POR MEDIO DE LA CUAL NO SE AUTORIZA UNA AUTORIZACIÓN DE OCUPACIÓN DE CAUCE Y SE TOMAN OTRAS DETERMINACIONES

Que mediante Auto con radicado N° **AU-04061** del 18 de octubre de 2022, se dio inicio al trámite de **AUTORIZACIÓN DE OCUPACION DE CAUCE**, presentado por la sociedad **CONDOMINIO GUADALUPE S.A.S.**, con NIT 901.517.992-1, representada legalmente por el señor **DARÍO ANDRÉS ZAPATA ARCILA** identificado con cédula de ciudadanía número 71.748.580, para el proyecto “**CONDOMINIO MONTESOLE**”, a desarrollarse en el predio identificado con FMI 017-18981, ubicado en la vereda Pantanillo, del municipio de El Retiro, Antioquia.

Que la Corporación, a través de su grupo técnico evaluó la información presentada por el interesado y realizó visita técnica el día 25 de septiembre de 2022, generándose el Informe Técnico con radicado N° **IT-07189-2023** del 24 de octubre de 2023, a fin de conceptuar sobre la viabilidad ambiental de autorización de ocupación de cauce, en el cual se realizaron unas observaciones y conclusiones, que hacen parte del acto administrativo y se estableció lo siguiente:

El proyecto consiste en la construcción de una obra tipo Box Culvert de 3mx3m para cruce via

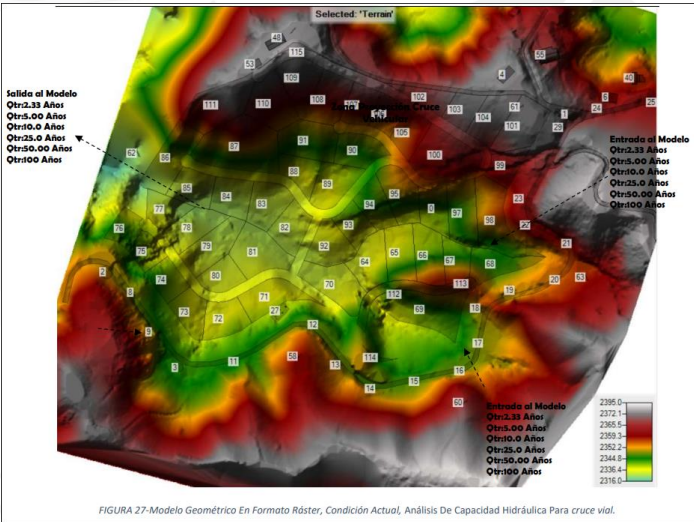
Para la modelación de la obra provisional se determina un valor de caudal de 10 L/s, dentro del informe se propone para la desviación la excavación de un canal trapezoidal a 0.4 metros de forma paralela al cauce natural y luego se implementaría una tubería de 8”; sin embargo, en la modelación presentada solo se indica el canal.

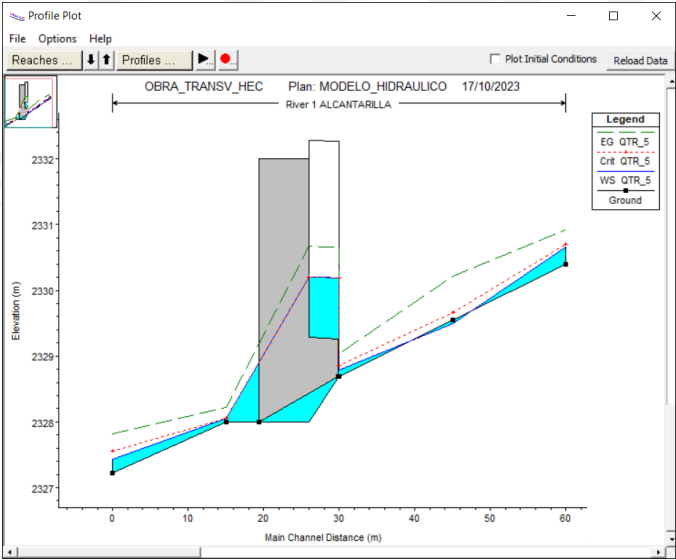
Se presenta la modelación de la obra tipo box culvert en formato HEC-RAS, con un paso del flujo por debajo de la obra y cruces en varias partes del flujo, lo que indica claramente errores en los datos utilizados en la modelación. Además, no se incluye la modelación digital en las condiciones actuales (sin obra), por lo que no se puede hacer comparación de las condiciones con y sin obra.

4.7 La modelación en HEC-RAS presenta inconsistencias en la geometría de la obra tipo box culvert, ya que hay con un paso del flujo por debajo de la obra y cruces en varias partes del flujo, lo que indica claramente errores en los datos utilizados en la modelación, que no permite tener certeza de un resultado confiable sobre el comportamiento de la dinámica de la fuente.

Ilustración 2. Valores utilizados para la obra propuesta

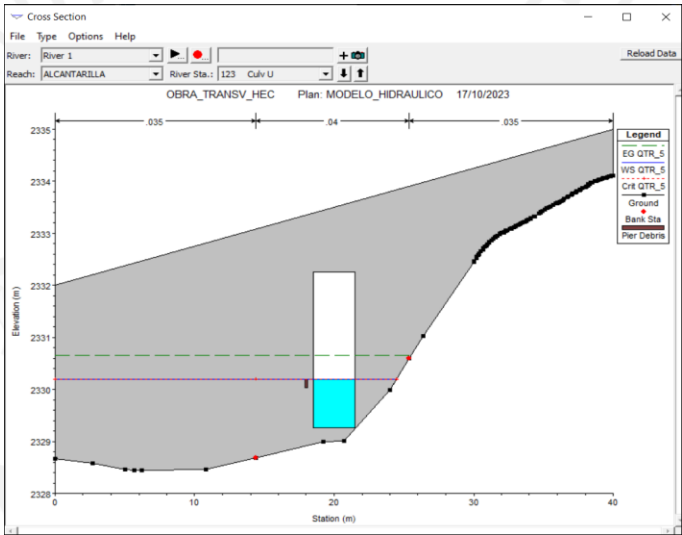
Se presentan valores de Manning a utilizar en materiales para diferentes obras, verificando la modelación no se hace uso de ninguno de estos valores.

- Dentro del informe técnico se presentan valores de rugosidad aplicativos para las obras a implementar, pero dentro de la modelación no se hace uso de estos.

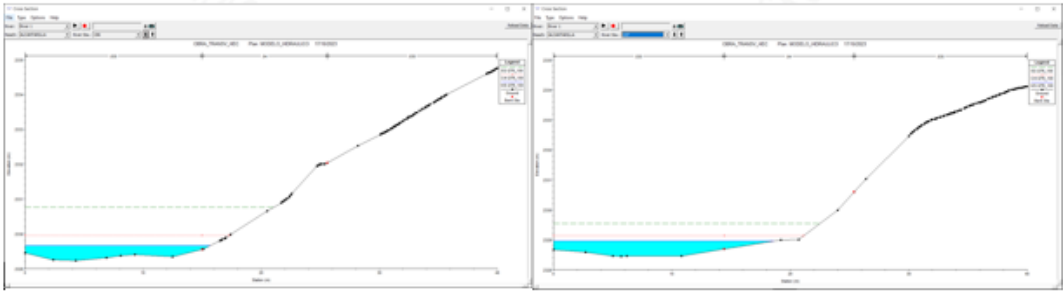
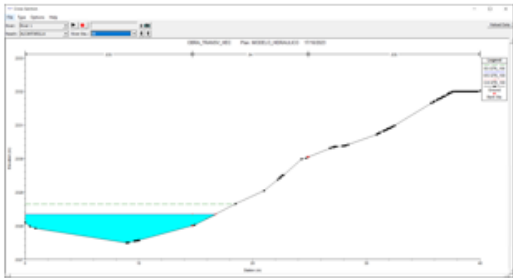
Dentro del cronograma de actividades se determina una longitud de 8 metros de box culvert, pero dentro de la modelación se presenta un valor de 10.5 metros.

Se presentan varias secciones en las que no se puede observar el alcance de la lámina de agua debido a la falta de topografía.

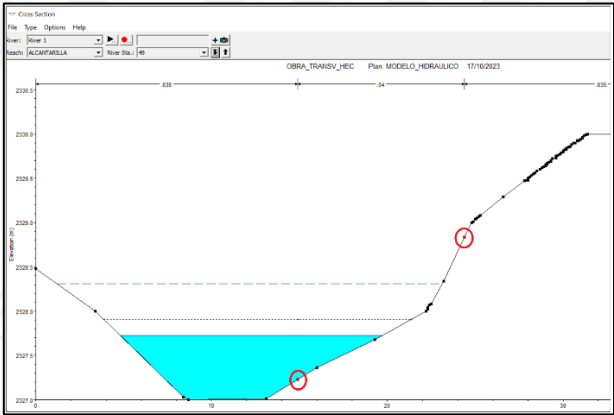
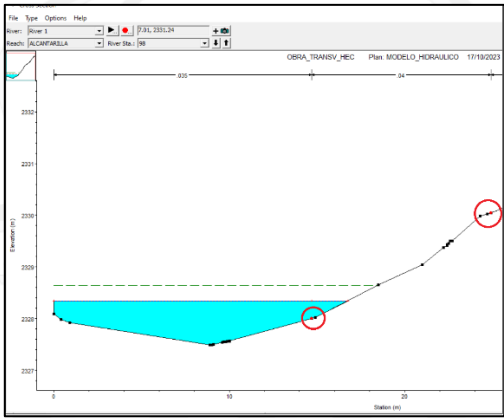
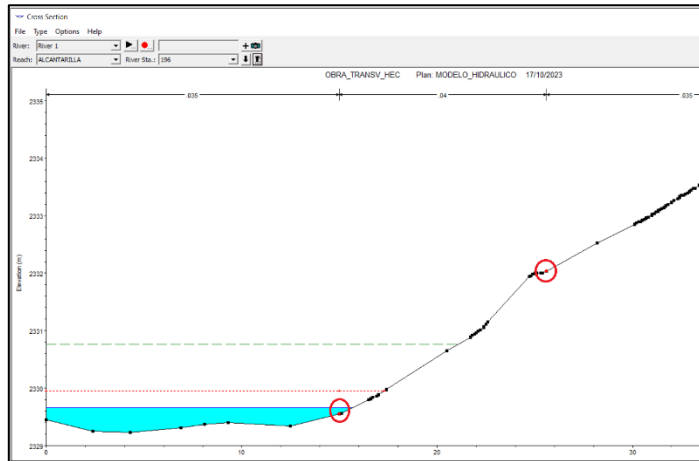
- *Los límites de las bancas para definir los coeficientes de rugosidad dentro de la modelación no están ajustados, ya que gran parte del flujo se encuentra por fuera de la rugosidad definida (se anexan algunas de las secciones donde sucede esto)*

- En la modelación de las secciones transversales 196, 147 y 98 no se logra observar la mancha de inundación que tendrá el caudal, ya que se corta la topografía, esto afecta las condiciones hidráulicas de cauce como la altura y velocidad.
- Según la información allegada para la construcción de la obra provisional, se indica la excavación de un canal trapezoidal y que luego se implementaría una tubería de 8", sin embargo, dentro de la modelación solo se observa el canal.
- No se brinda información de las características de la obra como lo son su longitud, capacidad hidráulica, proceso constructivo, pendiente.
